この製品のデータシートに間違いがありましたので、お詫びして訂正いたします。
この正誤表は、2017年10月3日現在、アナログ・デバイセズ株式会社で確認した誤りを記したものです。

製品名：AD5061

対象となるデータシートのリビジョン(Rev)：日本語版 Rev.A、英語版 Rev.C

図47. AD5061を使用したバイポーラ動作

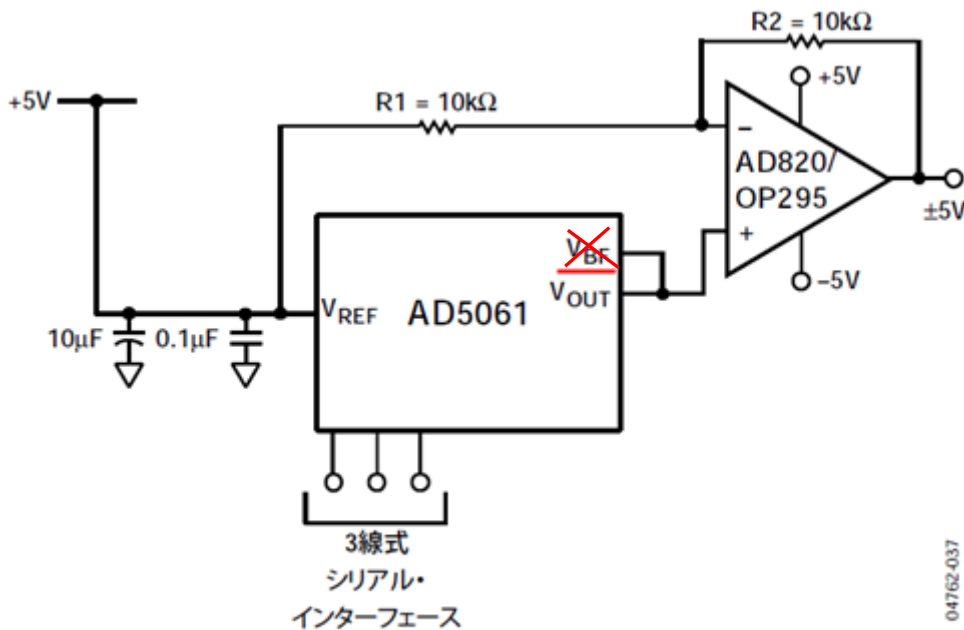
データシート 18 ページの「アプリケーション」の「図 47. AD5061 を使用したバイポーラ動作」について、AD5061 にはない V_{BF} の接続が示されておりますが、これは図 47 のミスであり、 V_{BF} の接続はありません。
